AKCINĖ BENDROVĖ „VIA LIETUVA“

DĖL PIRKIMO DOKUMENTŲ PAAIŠKINIMO Nr.1

Akcinė bendrovė „Via Lietuva“ (toliau – perkančioji organizacija) vykdo viešojo pirkimo *APSAUGOS SISTEMŲ NUO LAUKINIŲ GYVŪNŲ ĮRENGIMAS VALSTYBINĖS REIKŠMĖS KELIUOSE* (Pirkimo ID 646926), atliekamo tarptautinio atviro konkurso būdu, procedūras ir teikia pirkimo dokumentų paaiškinimus, atsakydama į tiekėjo paklausimą.

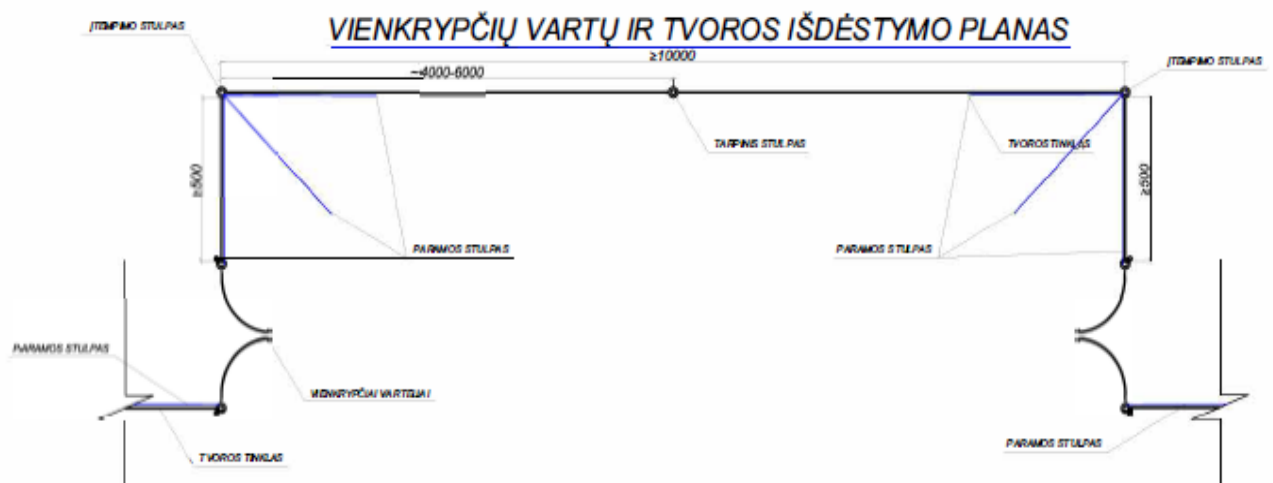
12. Klausimas. „Prašau pateikite brėžinį (ar vizualizaciją) iš kurio būtų galima suprasti kaip turi atrodyti "Vienkrypčių vartelių $h \geq 2,20$ m laukiniams gyvūnams praėjimui poros (2 vnt) įrengimas". Kiekis nurodytas vnt (Vakarų regionas 310 vnt, Rytų regionas 206 vnt). Prašau paaiškinti kas yra "2 vnt"?"

Atsakymas. Apraše nurodyti 2 vnt. atrodo taip (detaliau prašome žr. pateiktuose aprašų brėžiniuose).
